RENESAS TECHNICAL UPDATE

製品分類	MPU & MCU	発行番号	TN-SH7-A760A/J	Rev.	第1版
題名	SH7785 PCI コントローラハードウェアマニュアルの訂正		情報分類	技術情報	
適用製品	SH7785 グループ	対象ロット等	関連資料	SH7785 ハードウェアマニュアル (RJJ09B0285)	
		全ロット

図. 13.25 ホスト時マスタライトサイクル（バースト、ステッピングあり）

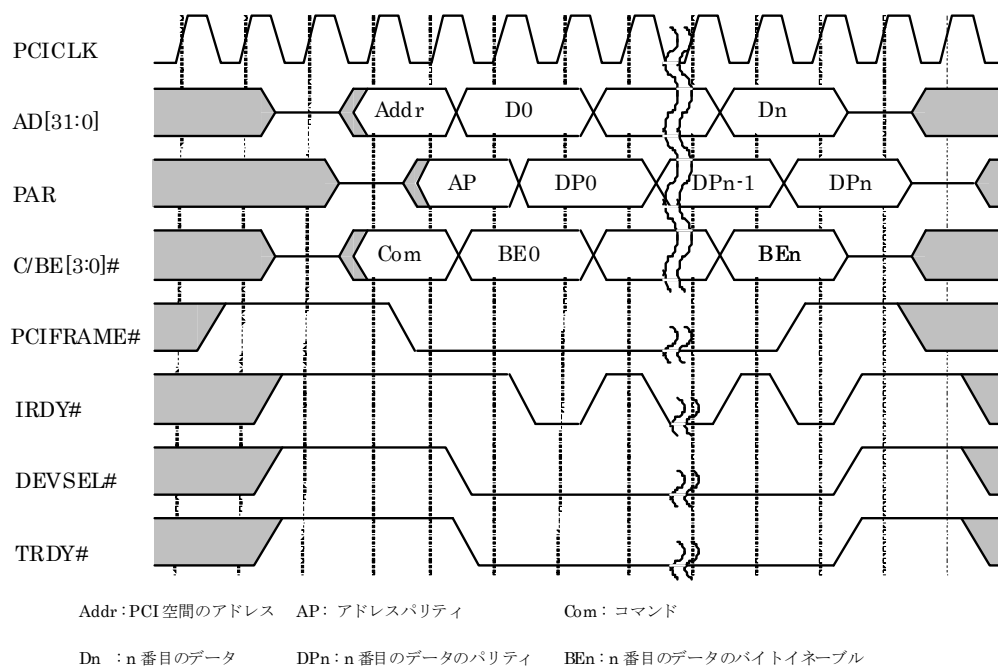
PCI コントローラの章 13.4.8 (3) アドレス/データステッピングのタイミングの説明内に誤記があります。また、図 13.25 および図 13.26 に記載のタイミングにも誤りがあります。

また、図 13.25 および図 13.26 を以下のように訂正いたします。
